Provvedimento Autorizzatorio Unico (PAUR) e Valutazione di Impatto Ambientale (VIA), L.R. n. 4/2018, D.Lgs. 152/06 – Progetto di modifica e ampliamento del comparto “Autodromo di Modena”, in località Marzaglia, Comune di Modena (MO) – Proponente: Aerautodromo di Modena Spa.

Contributo istruttorio

Fig. 7.1: Ubicazione dei sondaggi con escavatore meccanico eseguiti presso l'area in oggetto

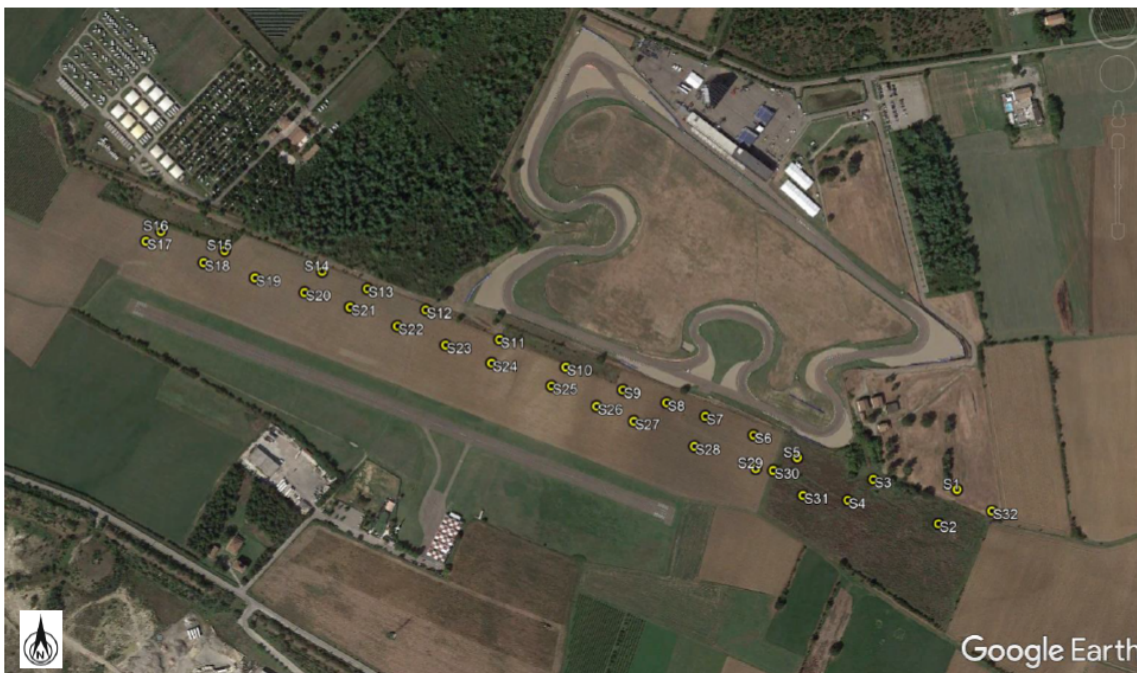
L'esito dell'indagine ambientale evidenzia, per tutti i campioni prelevati, la conformità ai valori di cui al D.Lgs. 152/06 (Allegato 5 - Tabella 1 A e 1 B), relativo a: "Concentrazione soglia di contaminazione nel suolo e nel sottosuolo riferiti alla specifica destinazione d'uso dei siti da bonificare", sia per i siti ad uso "verde pubblico, privato e residenziale", sia per quelli ad uso "commerciale ed industriale" sulla base dei parametri ricercati.
